高浜発電所 1号、2号、3号及び4号炉に係る新規制基準適合性審査の視点及び確認事項

平成29年2月24日時点

原子力規制部 新基準適合性審査チーム

高浜発電所1号、2号、3号及び4号炉に係る新規制基準適合性審査の視点及び確認事項（発電用原子炉の設置及び運転のための技術的能力）

第 7.1.1.1 図 「2次冷却系からの除熱機能喪失」の重大事故等対策の概略系統図

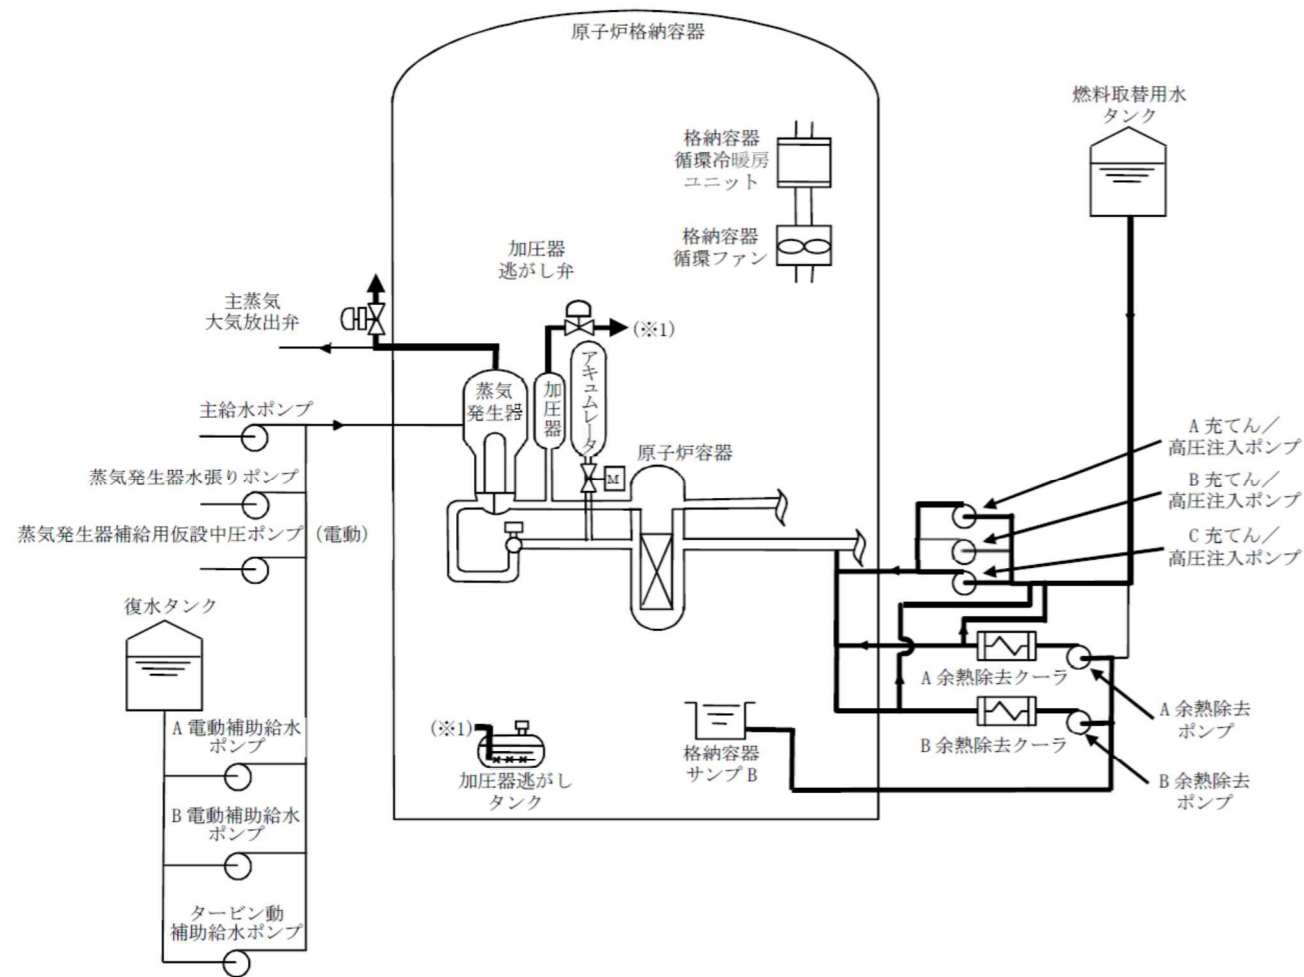
審査の視点及び確認事項	確認結果（高浜）
<p>記載要領（例）</p> <ul style="list-style-type: none"> 有効性評価で期待する系統や設備等は太字で記載。 設計基準事故対処設備から追加した設備や機器は点線囲みで記載。なお、技術的能力や設備側で確認できれば、有効性評価の概略系統図で点線囲みされていなくてもよい。 	
<p>4) 対応手順の概要は整理されているか。</p> <p>(i) 対応手順の概要のフローチャートで、想定される事象進展や判断基準等との関係も含め、明確にされていることを確認する。</p> <p>① 対応手順の概要フロー等において、運転員等が判断に迷わないように、その手順着手の判断基準が明確にされていることを確認。</p> <p>記載要領（例）</p> <ul style="list-style-type: none"> 事故シーケンスの対応手順の概要（フロー）について、実際の手順上の設定と解析上の設定がわかるように記載。 評価上、期待するもののみならず、回復操作や期待しない操作等についても記載。この際、回復操作や期待しない操作等については、評価上は考慮しないことが明確であるように記載。 	<p>(i) 対応手順の概要フローについて、以下のとおり確認した。</p> <p>① 「第7.1.1.3図「2次冷却系からの除熱機能喪失」の対応手順の概要（「主給水流量喪失+補助給水失敗」の事象進展）」において、想定される事象進展が明確にされるとともに事象進展に沿った判断基準、操作確認項目等が示されていること、解析上は期待しない操作も含めて対応手順の概要が整理されていることを確認した。</p>
<p>(ii) 事象進展の判断基準・確認項目等が明確に示されていることを確認する。</p> <p>① 対策については、有効性評価上期待している対策だけでなく、「重大事故等防止技術的能力基準説明資料」との整合を踏まえ、多様性拡張設備による手順も含めて実施する対策を網羅的に含めていることを確認。</p>	<p>(ii) 事象進展の判断基準等（手順着手の判断基準、有効性評価上期待しないものを含む）について、以下のとおり明確にされていることを確認した。</p> <p>① 事故シーケンスグループ「2次冷却系からの除熱機能喪失」に係る判断基準・確認項目等</p> <p><u>補助給水系機能喪失</u>：全ての蒸気発生器狭域水位計指示 0%未満及びすべての補助給水流量計指示の合計 75m³/h 未満</p> <p><u>1次系のフィードアンドブリード開始判断</u>：全ての蒸気発生器広域水位計指示 10%未満</p> <p><u>高圧再循環切替</u>：燃料取替用水タンク水位計指示 26.9%到達及び格納容器サンブB広域水位計指示 59%以上</p> <p><u>蒸気発生器除熱機能回復判断</u>：いずれかの蒸気発生器への注水が確保されており、かつ蒸気発生器狭域水位計指示が 0%以上に回復</p> <p><u>余熱除去系による炉心冷却</u>：1次冷却材圧力計指示 2.7MPa [gage] 以下及び1次冷却材高温側温度（広域）計指示 177℃以下</p> <p><u>フィードアンドブリード停止</u>：余熱除去系での冷却が開始、又は蒸気発生器の水位回復後、冷却操作が開始</p> <p>補足説明資料(添付資料 2.1.4 2次冷却系からの除熱機能喪失における長期対策について)において、フィードアンドブリード停止条件は、余熱除去系により炉心冷却を開始、又は蒸気発生器の水位回復後であることが示されている。</p>

<p>(iii) 初期の炉心防止対策により、炉心の著しい損傷を防止できていることを確認する。</p>	<p>(iii) 上記(ii)にあるとおり、解析結果は炉心損傷防止対策の評価項目を満足していることを確認した。具体的には、第7.1.1.10図、第7.1.1.13図にあるとおり、初期の炉心損傷防止対策である1次冷却系のフィードアンドブリードにより、評価期間を通じて炉心は冠水状態を維持していること、燃料被覆管の温度は低く抑えられていることから、炉心の著しい損傷は防止できていることを確認した。</p>
<p>(有効性評価ガイド) 2.2.1 有効性評価の手法及び範囲</p>	<p>(i) 安定停止状態になるまでの評価について、1次冷却系のフィードアンドブリードにより1次冷却系の減温・減圧が進むと、余熱除去系による炉心冷却により原子炉を安定停止状態へ移行させることができることを確認した。具体的な確認結果は以下のとおり。</p>

第 7.1.2.1 図 「全交流動力電源喪失」の重大事故等対策の概略系統図

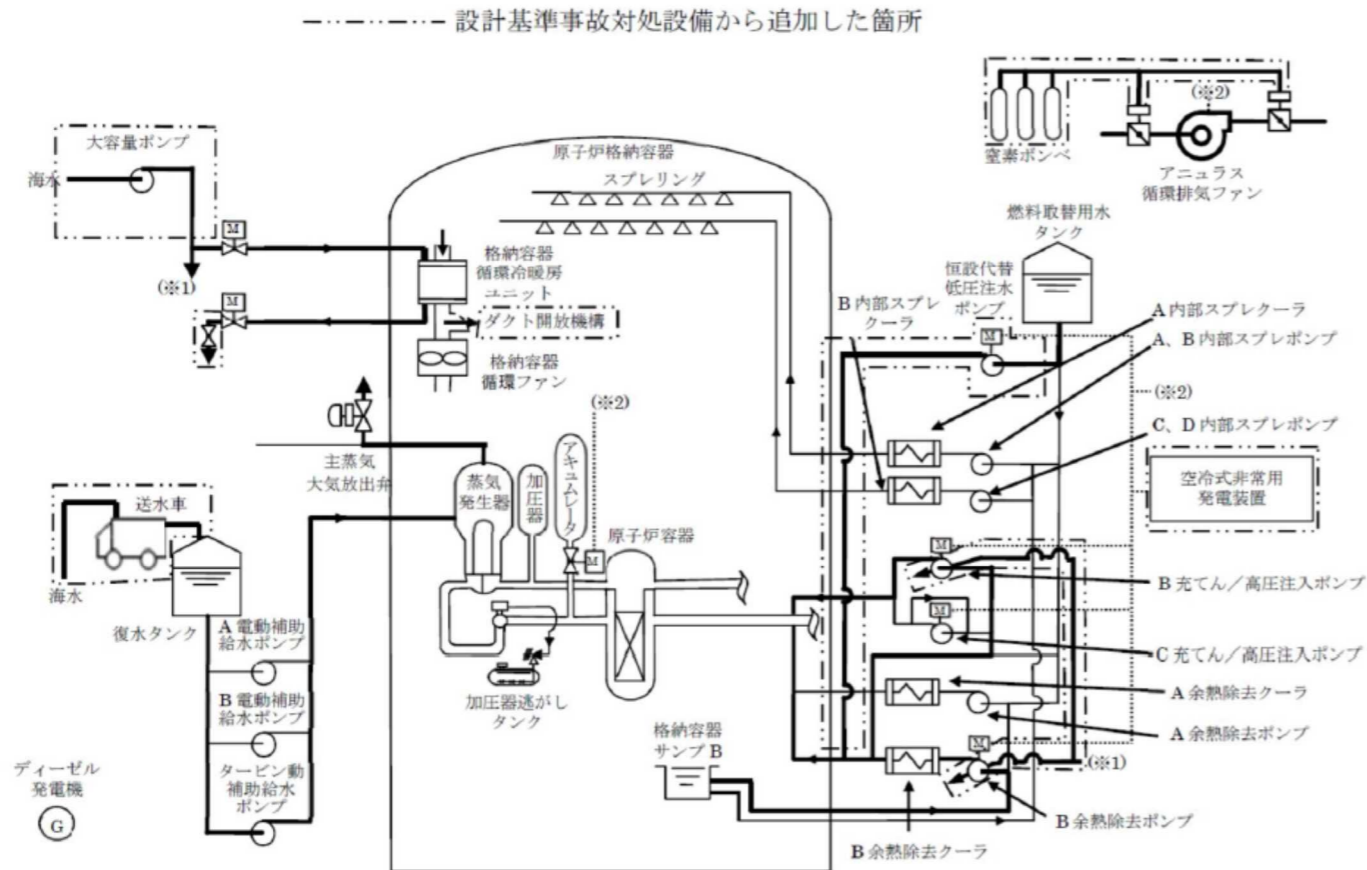
審査の視点及び確認事項	確認結果（高浜）
<p>（全交流動力電源喪失の場合）</p> <p>起因事象に関連するパラメータ：</p> <ul style="list-style-type: none"> ・ ループ流量（RCP 停止により間接的に起因事象の発生を確認） <p>動的機器の作動状況：</p> <ul style="list-style-type: none"> ・ 主蒸気逃がし弁流量 ・ 補助給水流量 ・ 炉心注水流量 ・ 原子炉格納容器温度（再循環ユニットダクト開放温度の確認） <p>対策の効果：</p> <ul style="list-style-type: none"> ・ 2次系圧力 ・ 崩壊熱と2次系除熱量のバランス ・ 1次系圧力 ・ 1次系温度 ・ 原子炉容器水位と燃料被覆管温度 ・ 原子炉格納容器圧力 ・ 原子炉格納容器温度 	<p>とを確認した。また、第7.1.2.11図において恒設代替低圧注水ポンプによる炉心注入量（約8kg/s→約30m³/h）が確認できることから、RCP シール LOCAがある場合には恒設代替低圧注水ポンプにて代替炉心注水が行われていることを確認した。第7.1.2.7、10、28、31図にあるとおり、2次系強制減圧により1次冷却材圧力が低下し、アキュムレータ作動圧力に達するとアキュムレータのからの注水が開始していることを確認した。第7.1.2.26、27図8にあるとおり、原子炉格納容器雰囲気温度が約110℃に達した以降は原子炉格納容器内圧力、雰囲気温度の上昇は抑制されていることから、格納容器内自然対流冷却により原子炉格納容器の除熱が確立していることを確認した。</p> <p>④ 第7.1.2.7、8、9、18、23図及び第7.1.2.28、29、30、37、42図にあるとおり、事象発生から約2時間までは、2次系強制減圧により2次冷却系除熱量が炉心崩壊熱量を上回っていることから、1次冷却材圧力、温度が低下していることを確認した。これに伴い、RCP シール部からの漏えい量が低減されているとともにアキュムレータの作動によって、1次冷却系保有水量の減少が抑制されていることを確認した。第7.1.2.16図にあるとおり、RCP シール LOCAがある場合には恒設代替低圧注水ポンプによる代替炉心注水により原子炉容器水位はTAF以上を維持していること、第7.1.2.17図に示すとおり、これにより燃料被覆管は有意な温度上昇は見られないことを確認した。第7.1.2.35図にあるとおり、RCP シール LOCAが発生しない場合には、RCP シール部からの漏えいにより原子炉容器水位は低下するがTAF以上を維持することから、燃料被覆管の有意な温度上昇は見られないことを確認した。なお、2次系強制冷却により1次冷却系圧力が約0.83MPa [gage]に到達した以降は漏えいが停止する。第7.1.2.26、27図にあるとおり、原子炉格納容器温度が110℃に達した以降は原子炉格納容器内圧力、雰囲気温度の上昇は抑制されていることから、格納容器内自然対流冷却により原子炉格納容器の除熱が確立していることを確認した。また、第7.1.2.11、12図にあるとおり、RCP シール部からの質量流量と漏えいのクオリティの関係等、物理的に妥当な説明が加えられていることを確認した。</p> <p>補足説明資料「添付資料7.1.2.17全交流動力電源喪失時の原子炉格納容器圧力及び温度の長期安定確認について」の補足において、原子炉格納容器圧力及び雰囲気温度の長期傾向に対するMAAPコードとM-RELAP5/COCOコードとの結果比較が示されている。</p>

審査の視点及び確認事項	確認結果（高浜）
<p>(iii) 初期の炉心防止対策により、炉心の著しい損傷を防止できていることを確認する。</p>	<p>開始され、原子炉格納容器の除熱が確立することから原子炉格納容器圧力及び温度の上昇は抑制されていることを確認した。RCP シール LOCA が発生しない場合は RCP シール部からの漏えい量が少ないため、これによる原子炉格納容器圧力及び温度の上昇はわずかであることから RCP シール LOCA が発生する場合の結果で包絡できることを確認した。</p> <p>(iii) 上記(ii)にあるとおり、<u>解析結果は炉心損傷防止対策の評価項目を満足している</u>ことを確認した。具体的には、第 7.1.2.17、36 図にあるとおり、初期の炉心損傷防止対策である 2 次系強制冷却及び RCP シール LOCA が発生する場合には恒設代替低圧注水ポンプによる代替炉心注水により、燃料被覆管の最高温度は 1200℃以下に抑えられていることから炉心の著しい損傷は防止できていることを確認した。</p>
<p>(有効性評価ガイド)</p> <p>2.2.1 有効性評価の手法及び範囲</p> <p>(4) 有効性評価においては、原則として事故が収束し、原子炉が安定停止状態（高温停止状態又は低温停止状態）に導かれる時点までを評価する。（少なくとも外部支援がないものとして 7 日間評価する。ただし、7 日間より短い期間で安定状態に至った場合は、その状態を維持できることを示すこと。）</p> <p>2. 評価期間の妥当性について</p> <p>1) 評価期間は、有効性評価ガイド 2.2.1(4)を踏まえたものとなっているか。</p> <p>(i) 原子炉が安定停止状態になるまで評価していることを確認する。</p> <p>① 低温停止状態まで解析を実施していない場合には、燃料被覆管温度及び 1 次冷却系圧力が低下傾向となるまでは解析結果を示した上で、その後低温停止状態まで導くための対策が整備されていることを確認。</p>	<p>(i) 安定停止状態になるまでの評価について、RCP シール LOCA が発生する場合には、<u>高圧又は低圧代替再循環運転による炉心冷却及び格納容器内自然対流冷却による原子炉格納容器内からの除熱により、原子炉を安定停止状態へ移行させることができる</u>こと、また、RCP シール LOCA が発生しない場合には、<u>交流動力電源の回復後、タービン動補助給水ポンプから電動補助給水ポンプへの切替えを行い、2 次系強制冷却を継続することで原子炉を安定停止状態へ移行させることができる</u>ことを確認した。具体的な確認結果は以下のとおり。</p> <p>① RCP シール LOCA が発生する場合については、2 次系強制減圧及び恒設代替低圧注水ポンプによる代替炉心注水により炉心の冠水・冷却状態が維持されることから炉心は安定停止状態を維持できること、以降は高圧代替再循環運転、低圧代替再循環運転及び格納容器内自然対流冷却により長期的に炉心冷却を維持できることを確認した。RCP シール LOCA が発生しない場合については、炉心は冠水状態を維持するとともに 2 次系強制冷却により炉心の冷却が維持されることから炉心は安定停止状態を維持できること、以降は 2 次系強制減圧により 1 次冷却系圧力が 0.83MPa [gage] に到達すれば RCP シール部からの漏えいは停止し 1 次冷却系保有水量の減少は停止するとともに、タービン動補助給水ポンプから電動補助給水ポンプへの切替により長期的に蒸気発生器での炉心冷却を行うことができることを確認した。なお、原子炉格納容器圧力及び雰囲気温度については RCP シール LOCA が発生しない場合は原子炉格納容器内への 1 次冷却材の移行量は少ないため、RCP シール LOCA が発生する場合の結果で包絡できることを確認した。</p>

第 7.1.3.1 図 「原子炉補機冷却機能喪失」の重大事故等対策の概略系統図

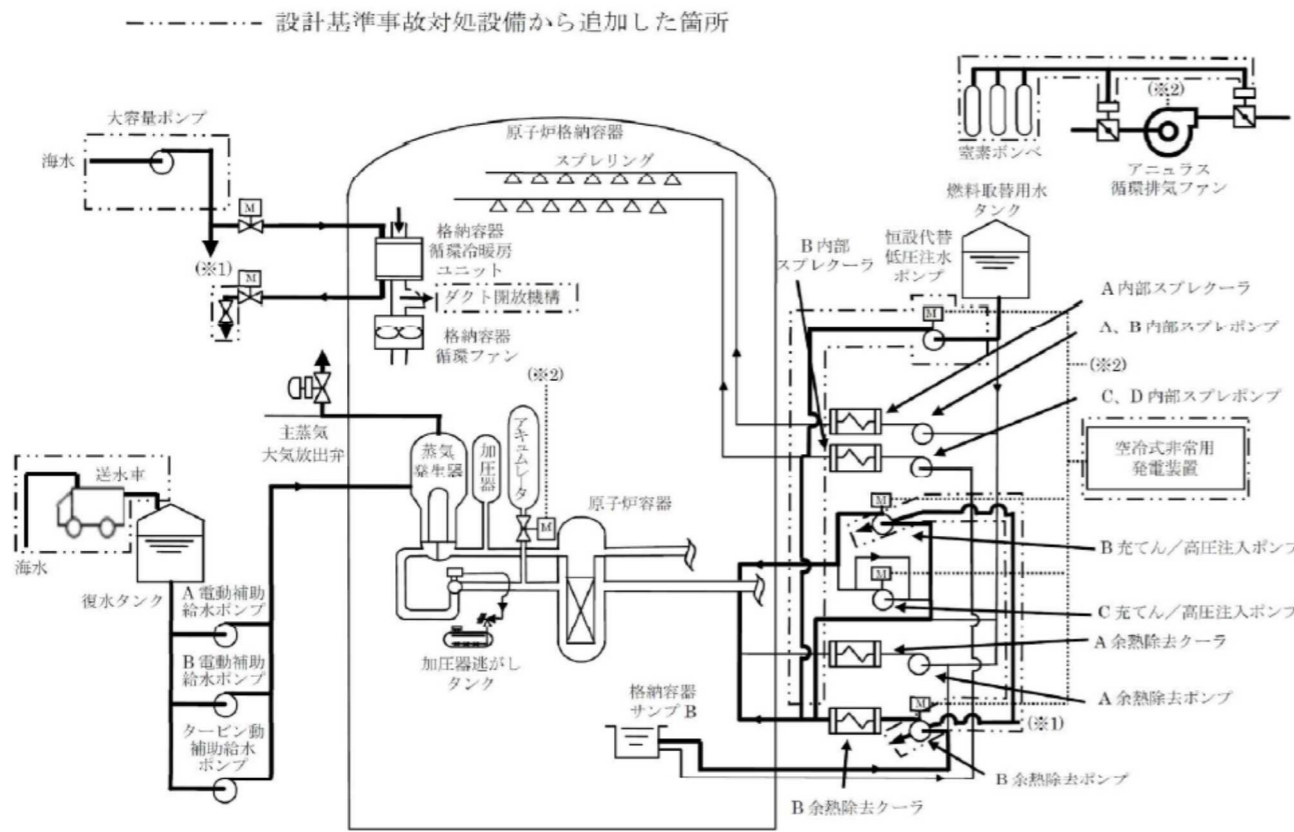
上記要員に加え、本部要員6名にて関係各所に通報連絡を行う。
 なお、各設定時間は操作場所、操作条件並びに実際の現場移動を含む作業時間等を考慮した上で解析上の仮定として設定したものであり、運転員は手順書に従って各操作条件を満たせば順次操作を実施する。
 また、運転員が解析上設定した操作余裕時間内に対応できることは訓練等に基づき確認している(一部の機器については想定時間により算出。)

第 7.1.4.1 図 「原子炉格納容器の除熱機能喪失」の重大事故等対策の概略系統図

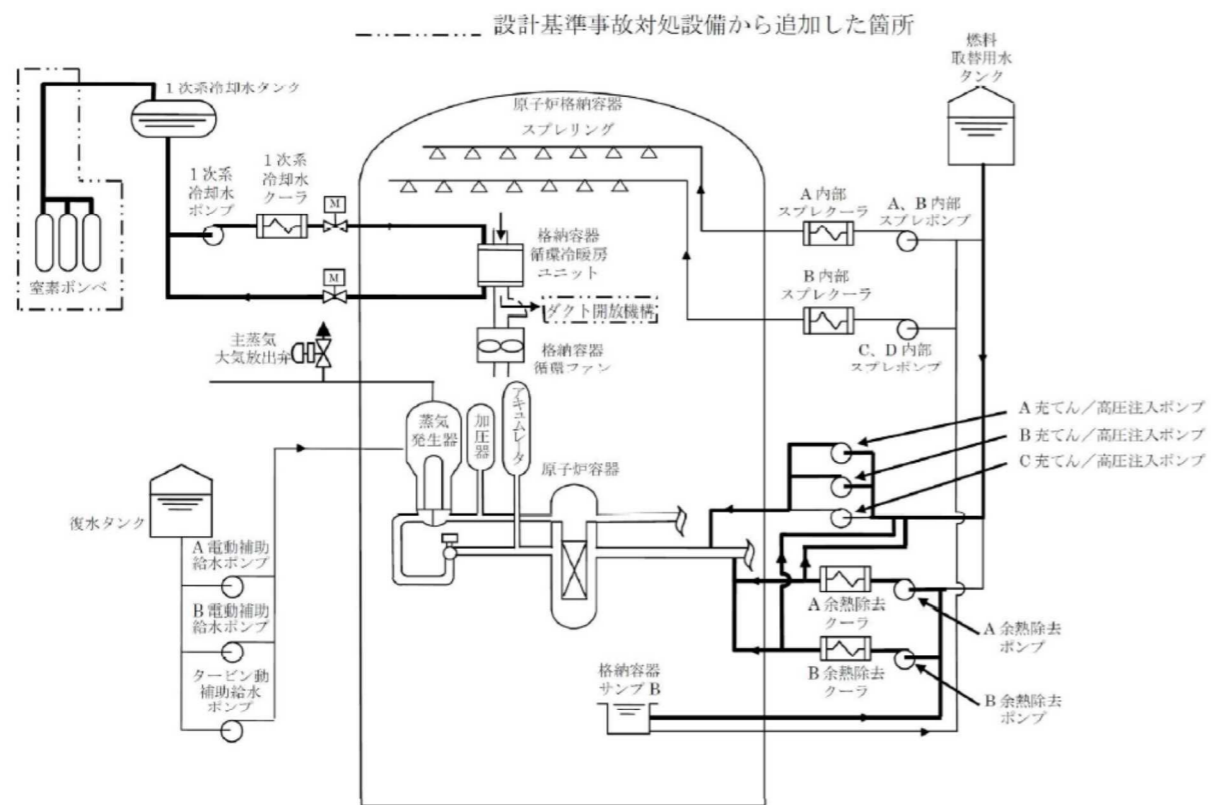
審査の視点及び確認事項	確認結果（高浜）
<p>(CV 除熱機能喪失の場合) 起因事象に関連するパラメータ： ・ 1次冷却系圧力 ・ 破断流量 動的機器の作動状況： ・ 高圧注入流量 ・ 低圧注入流量 対策の効果： ・ 原子炉容器内水位 ・ 燃料被覆管温度 原子炉格納容器の除熱状況： ・ 原子炉格納容器圧力 ・ 原子炉格納容器温度 ・ 格納容器再循環ユニットによる除熱量</p> <p>記載要領（例） ・ トレンド図の変曲点については、説明を加えること</p>	<p>③ 第7.1.4.5図より、1次冷却材圧力が高く推移するため、第7.1.4.8図に示される通り低圧注入流量はゼロとなっていることを確認した。また、第7.1.4.7図より、高圧注入流量は評価期間を通じて約56kg/s（→200m³/h）の流量を確認できることから、機器条件で設定したとおりの高圧注入流量が得られていることを確認した。</p> <p>④ 第7.1.4.9図～第7.1.4.15図より、高圧再循環により炉心は冠水状態を維持することから、燃料被覆管温度は初期値を下回る温度を維持することを確認した。また、高圧再循環と併せて実施する格納容器内自然対流冷却により原子炉格納容器の除熱が確立（第7.1.4.13図から除熱量は約11MW）することから格納容器サンプルB水温度はサブクール状態を維持すること、原子炉格納容器内圧力・温度の上昇は抑制できることから、本事故シーケンスグループの特徴である原子炉格納容器の先行破損を回避するとともに炉心への注水が継続できていることを確認した。</p>
<p>(ii) 評価項目となるパラメータが基準を満足しているか確認する。 ① 燃料被覆管温度（酸化量） ② 1次冷却系の圧力損失を考慮した1次冷却系圧力 ③ 原子炉格納容器圧力、原子炉格納容器温度</p>	<p>(ii) 上記(i)の事象進展やプラントの過渡応答を踏まえ、評価項目となるパラメータについては、中破断 LOCA の発生後、1次冷却系の保有水量が減少するが、充てん/高圧注入ポンプによる炉心注水を行うことにより、PCT は約 340℃に、1次冷却系の最高圧力は約 16.2MPa [gage] に抑えられる。1次冷却材が原子炉格納容器内に漏えいすることで原子炉格納容器圧力及び温度は上昇するが、格納容器循環冷暖房ユニットによる格納容器内自然対流冷却を行うことにより、原子炉格納容器の最高圧力は約 0.303MPa [gage] に、原子炉格納容器の最高温度は約 129℃に抑えられることを確認した。具体的な確認結果は以下のとおり。</p> <p>① 燃料被覆管温度は、初期値（340℃）以下にとどまり、評価期間を通じて1200℃以下となっていることを確認した。</p> <p>② 本重要事故シーケンスでは中破断 LOCA を想定しており、1次冷却材圧力は初期値である15.6MPa [gage] 以下にとどまる。このため、原子炉冷却材圧力バウンダリにかかる圧力は、評価期間を通じて最高使用圧力の1.2倍（20.59MPa [gage]）を下回っていることを確認した。</p> <p>③ LOCA の発生により1次冷却材が原子炉格納容器へと移行し、原子炉格納容器圧力・温度は上昇するが、原子炉格納容器圧力・温度の最高値はそれぞれ、約0.303MPa [gage]、約129℃であり、それぞれ評価項目となるパラメータが基準を満足していることを確認した。</p>

<p>(iii) 初期の炉心防止対策により、炉心の著しい損傷を防止できていることを確認する。</p>	<p>(iii) 上記(ii)にあるとおり、解析結果は炉心損傷防止対策の評価項目を満足していることを確認した。具体的には、第7.1.4.9図、第7.1.4.10図にあるとおり、初期の炉心損傷防止対策である格納容器内自然対流冷却により原子炉格納容器の先行破損を防止するとともに炉心へ注水することにより、燃料被覆管の温度は1200℃以下に抑えられていることから炉心の著しい損傷は防止できていることを確認した。</p>
<p>(有効性評価ガイド) 2.2.1 有効性評価の手法及び範囲 (4) 有効性評価においては、原則として事故が収束し、原子炉が安定停止状態（高温停止状態又は低温停止状態）に導かれる時点までを評</p>	<p>(i) 安定停止状態になるまでの評価について、高圧及び低圧再循環運転による炉心冷却及び格納容器内自然対流冷却による原子炉格納容器内からの除熱により、原子炉を安定停止状態へ移行させることができるとしていることを確認した。具体的な確認結果は以下のとおり。</p> <p>① 第7.1.4.9図、第7.1.4.10図にあるとおり、高圧及び低圧再循環運転、格納容器内自然対流冷却により事象発生後72時間時点においても原子炉容器内水位炉心はTAF以上を維持することから燃料被覆管温度は低く抑えられていること、第7.1.4.12図に示すとおり格納容器サンプルB水温度はサブ</p>
